## Installations électriques à basse tension et à très basse tension (Livre 1 AR 8/9/2019) - Direction générale de l'énergie

📄 Type de contrôle: Visite périodique (Livre 1 6.5)

📅 Date du contrôle:  
26/09/2024

### CONCLUSION : NON CONFORME

Tableau 1

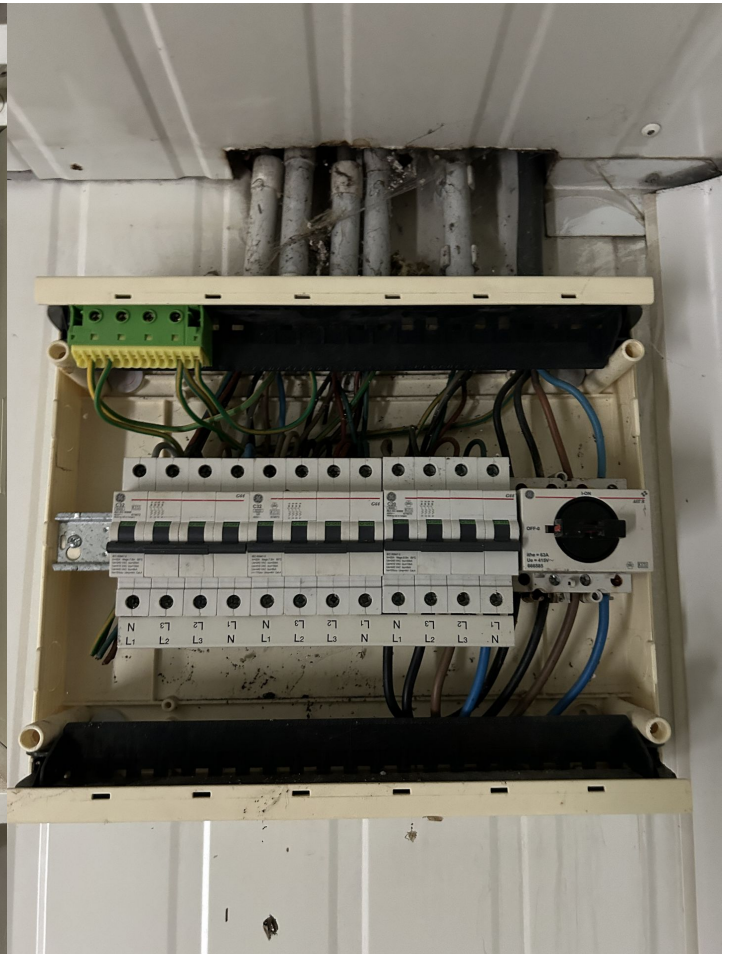
Catégorie	Libellé	Paragraphe
<b>A. Isolement</b>		
	La valeur de la résistance de ce circuit (TBT) est insuffisante, celle-ci doit être au minimum de 500.000 Ohms.	L1: 6. 4. 5. 1.; L3: 6. 4. 5. 2.
<b>D. Différentiel</b>		
	Prévoir un interrupteur différentiel général, muni d'un dispositif de plombage, à l'origine de l'installation.	L1: 4.2.4.3.
<b>E. Schémas</b>		
	Prévoir le(s) schéma(s) de position de l'installation.	L1: 9.1.2.
	Adapter le(s) schéma(s) unifilaire(s) à la réalité.	L1: 3.1.2.; 9.1.1.; 9.1.2.
<b>F. Tableau électrique</b>		
	La tension nominale doit être affichée de manière apparente en un endroit judicieusement choisi.	
	Le pictogramme "danger électrique" doit être apposé de façon durable sur le tableau.	
<b>I. Appareillage</b>		
	Interrupteur, prise de courant ou boîte de dérivation à reconditionner et/ou refixer.	
	Les interrupteurs et socles de prises à encastrer dans les parois, doivent être logés dans des boîtes appropriées.	L1: 5.3.5.2.; 5.3.5.4.; L3: 5.3.5.2.; 5.3.5.4.
